浜岡原子力発電所 敷地ごとに震源を特定して策定する地震動に係る コメント回答等について

2022年1月12日

2021年7月16日 第992回審査会合コメント及び回答概要一覧

<応答スペクトルに基づく地震動評価結果>
(全ての震源モデル（地震動の顕著な増幅を考慮）（敷地下方の想定スラブ内地震））

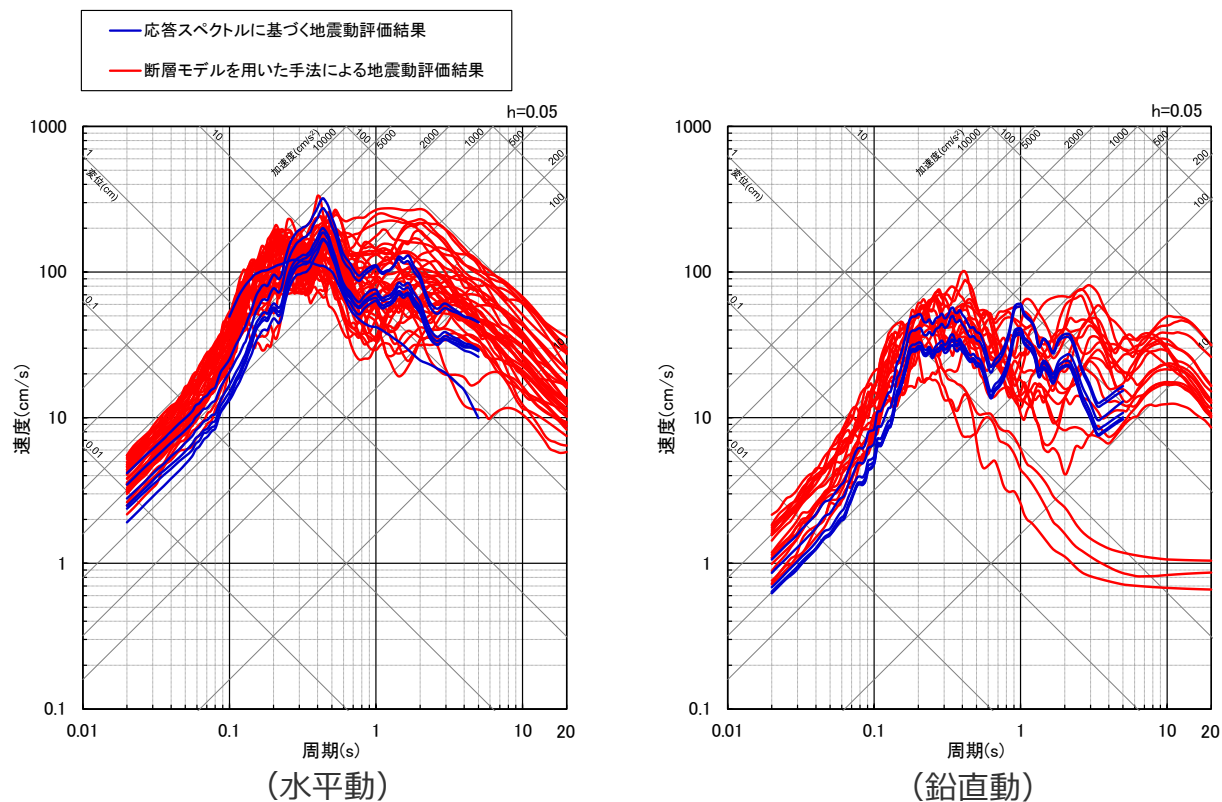
- 第992回審査会資料1-1のp.62を見ると、海洋プレート内地震の地震動評価結果は他のタイプの地震動評価結果を一部周期帯で上回るものがあるので、海洋プレート内地震の全ての震源モデルに対して「増幅方向」に位置する背景領域にも増幅係数を乗じる地震動評価結果を採用していただきたい。

- 地震動の顕著な増幅を考慮する地震動評価では、上記のとおり、地震動の顕著な増幅が見られた短周期の地震動への影響が支配的な強震動生成域（アスペリティ）に着目した保守的な設定を行っており、検討用地震（地震動の顕著な増幅を考慮）の地震動評価結果は、「増幅方向」に位置する背景領域の小断層に増幅係数を乗じる乗じないにかかわらず、十分保守的な評価結果と考えられる。
- しかしながら、第940・992回審査会におけるコメントを踏まえ、海洋プレート内地震の地震動評価結果については、より慎重に保守的な評価を行い、全ての震源モデルに対して、「増幅方向」に位置する背景領域の小断層にも増幅係数を乗じる地震動評価結果を採用することとする。

<断層モデルを用いた手法による地震動評価結果の比較（応答スペクトル）（破壊開始点1～3）>

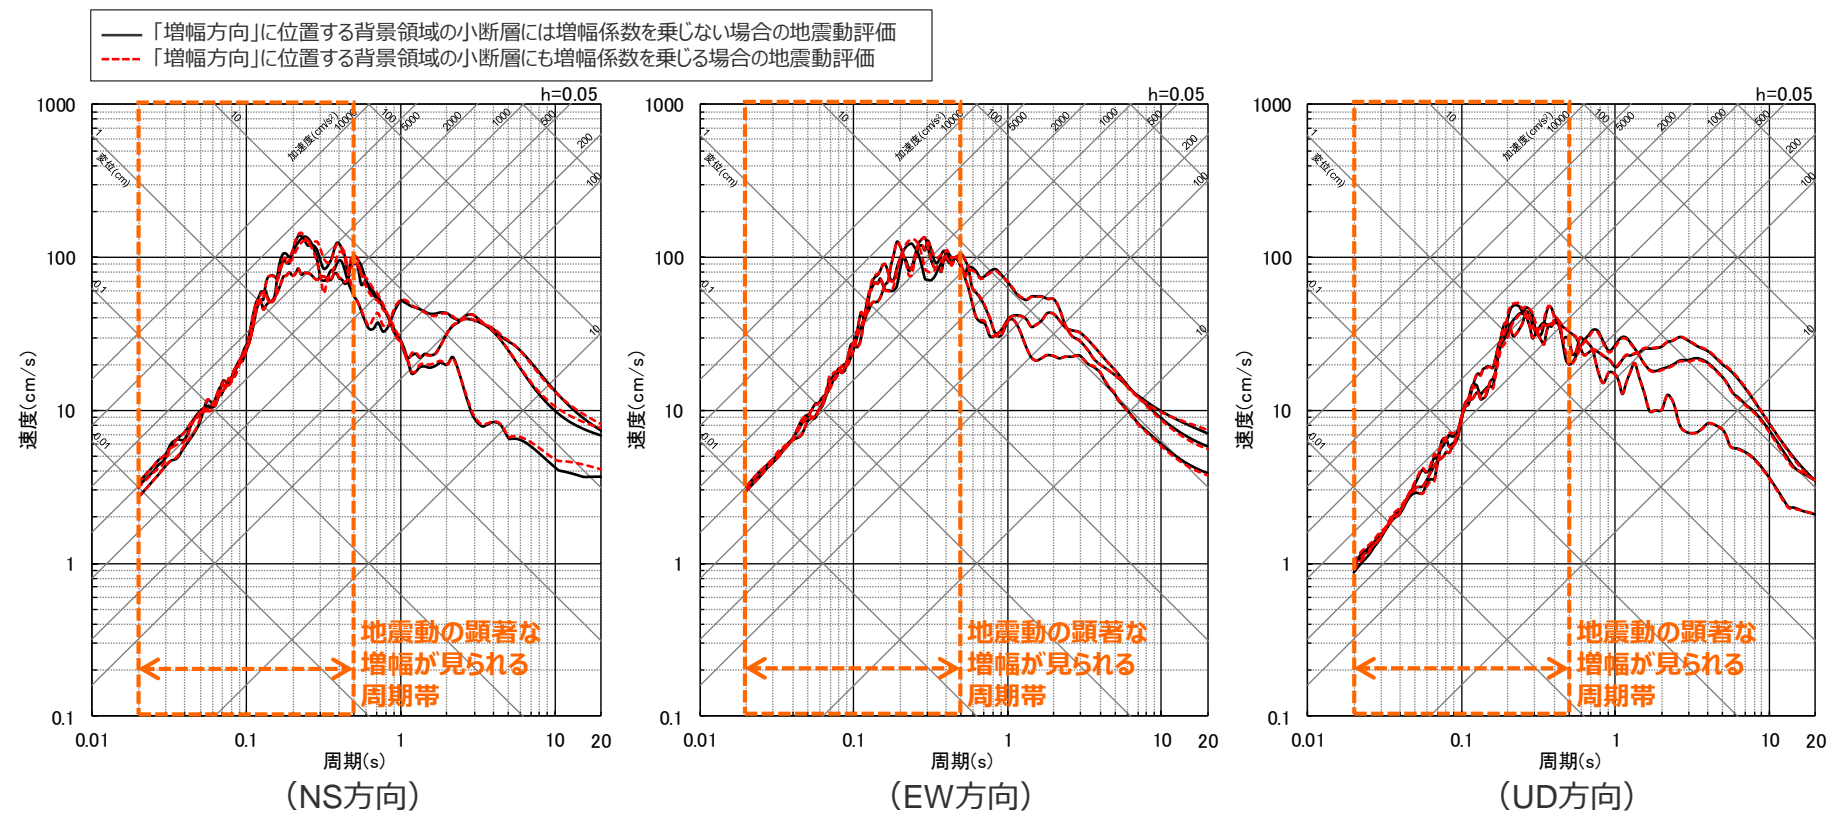
- 基準地震動に選定されるものは少し慎重に判断したいと考えている。海洋プレート内地震の地震動の顕著な増幅を考慮する地震動評価については、「増幅方向」に位置する背景領域の小断層にも増幅係数を乗じる場合の影響がフーリエスペクトル比で若干ではあるが見られる。そこで、海洋プレート内地震について、プレート間地震などの他の地震動評価結果に包絡されるのであれば必要ないが、基準地震動に選定される地震動であれば、より安全側に「増幅方向」に位置する背景領域にも増幅係数を乗じたものを採用していただきたい。

○海洋プレート内地震の基本震源モデル（地震動の顕著な増幅を考慮）について、「増幅方向」の敷地近傍に配置した強震動生成域（強震動生成域1及び強震動生成域2）に加え、「増幅方向」に位置する背景領域の小断層にも増幅係数を乗じる場合の地震動レベルは、地震動の顕著な増幅が見られる周期帯（周期0.5秒以下）において、「増幅方向」に位置する背景領域の小断層には増幅係数を乗じない場合と同程度であり、「増幅方向」に位置する背景領域の小断層による影響は小さく、「増幅方向」の敷地近傍に配置した強震動生成域（強震動生成域1及び強震動生成域2）による影響が支配的であることを確認した。
